Parecer Técnico n.º 17/2020 - SEDUH/GAB/CPA-EIV

RELATÓRIO TÉCNICO PLANALTINA SHOPPING

Assunto: 2ª Análise do Estudo Prévio de Impacto de Vizinhança - EIV, relativo ao empreendimento denominado "Planaltina Shopping".

Fig. 01 - Acessos ao empreendimento. Fonte: Planta de Locação (44701287).

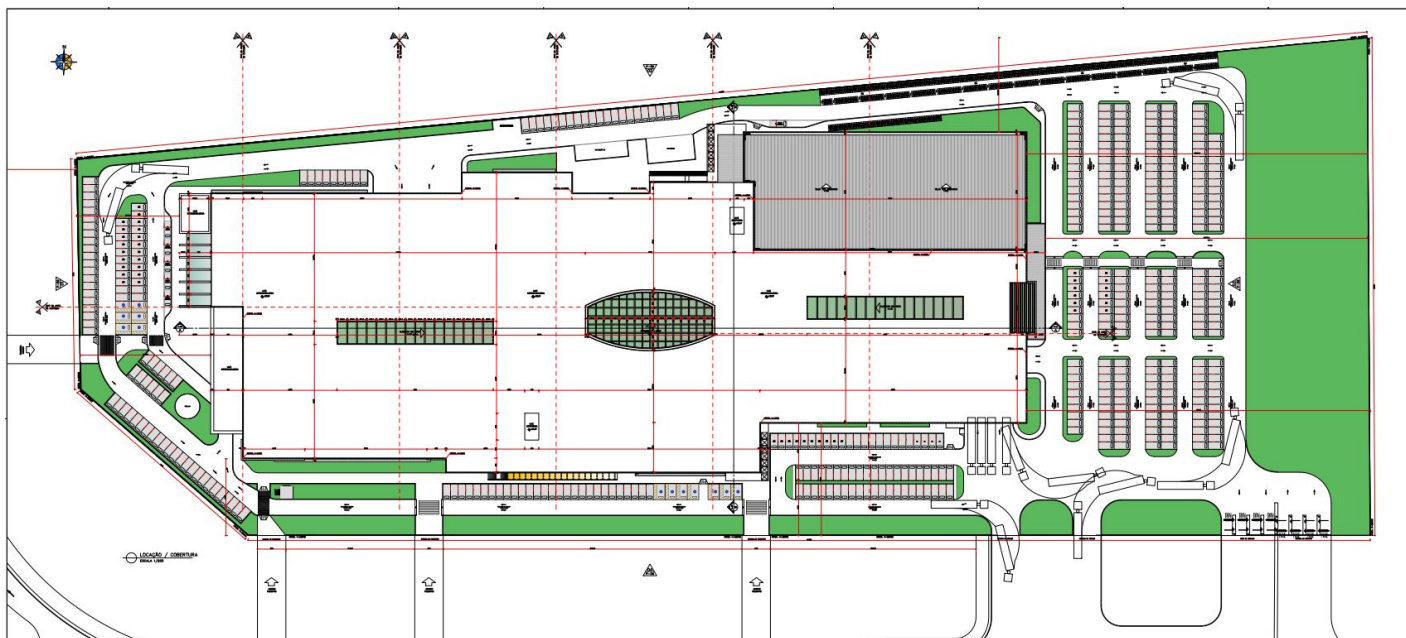
a) Sobre a sugestão para aumento da quantidade de acessos para pedestres ao empreendimento, a partir do espaço público: o autor do projeto informa que foram criados mais três acessos de pedestres e ciclistas, “passando de um único acesso (...) para quatro acessos”, já incorporados à Locação do Estudo Preliminar (44701287). Ele esclarece, ainda, que as conexões com a área externa ao lote “são objeto de projeto específico que tratará do sistema de circulação, transporte, tráfego e acesso”.

- 1.1. Definição de passeios e calçadas (externos e internos), e portões de acessos para pedestres, nas entradas das fachadas voltadas para a ARIS I Mestre D’armas e para a Av. Goiás;
- 1.2. Aumento da arborização e áreas efetivamente ajardinadas no estacionamento entre as vagas na parte a Leste do lote; e

Fig. 06 - Croqui esquemático de traffic calming. Fonte: EIV (44639550).

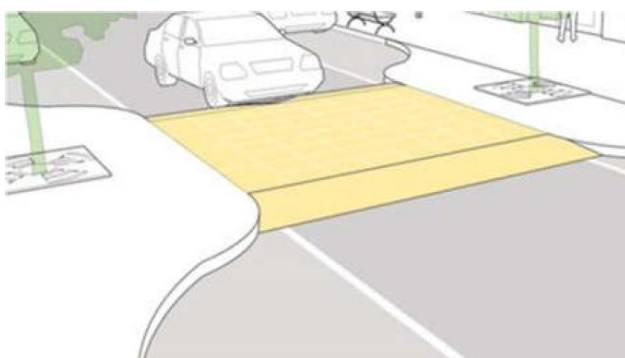
4.4. Sinalização na Av. Goiás para possibilitar acesso de veículos ao lote (sinalização estratigráfica com a criação de baias de acomodação na área central da Av. Goiás, e travessias de pedestres nos acessos e saídas de veículos ao shopping tratadas com *traffic-calming*). Tal medida

Fig. 07 - Sinalização estratigráfica proposta. Fonte: Desenho da proposta de acesso de veículos ao lote (44722741).

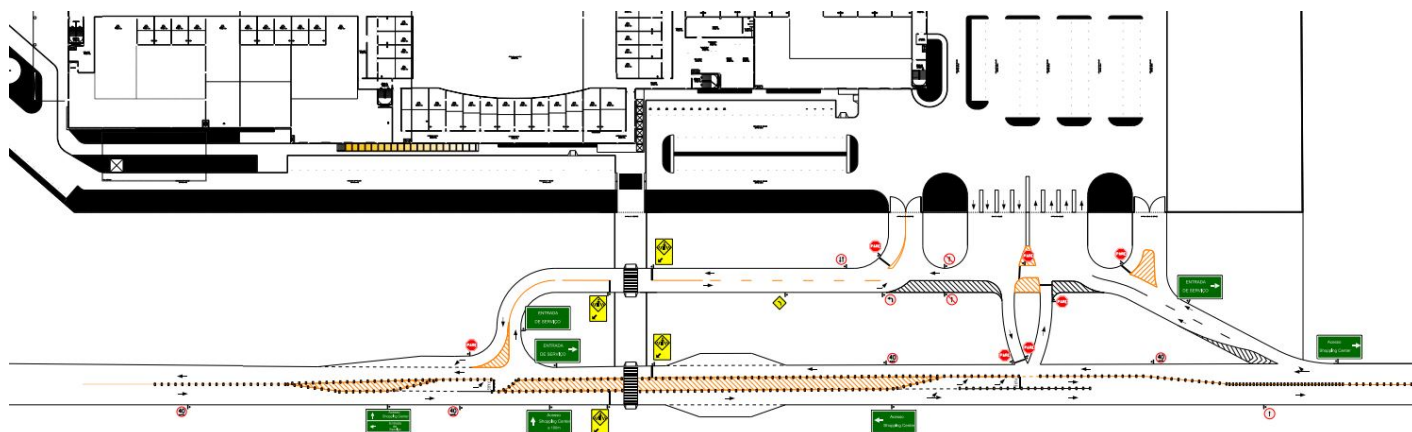
16. No projeto de acesso de veículos proposto, fazer os seguintes ajustes:

i) acrescentar placa de advertência “Estreitamento de pista”;

- ii) prolongar faixa de acumulação na faixa central da av. Goiás para entrada de veículos comuns ao Shopping, considerando o número previsto para acumulação de veículos provenientes da DF-128;

- iii) deslocar baia de ônibus (sentido Setor Tradicional para DF-128) para montante, evitando que o ônibus saia da baia em cima da faixa de pedestres;

- iv) acrescentar linha de continuidade na faixa de aceleração localizada na área central da av. Goiás, sentido DF-128 para Setor Tradicional;
 - v) acrescentar retenção e Pare no acesso de veículos de serviço, de forma a dar preferência aos veículos comuns que estão saindo do shopping; e

- vi) representar as calçadas e ciclovias no trecho de acesso de veículos, para orientação de possíveis travessias paralelas ao empreendimento.
17. Os acessos representados nos projetos arquitetônicos devem ser compatíveis com aqueles que forem aprovados por esta comissão.
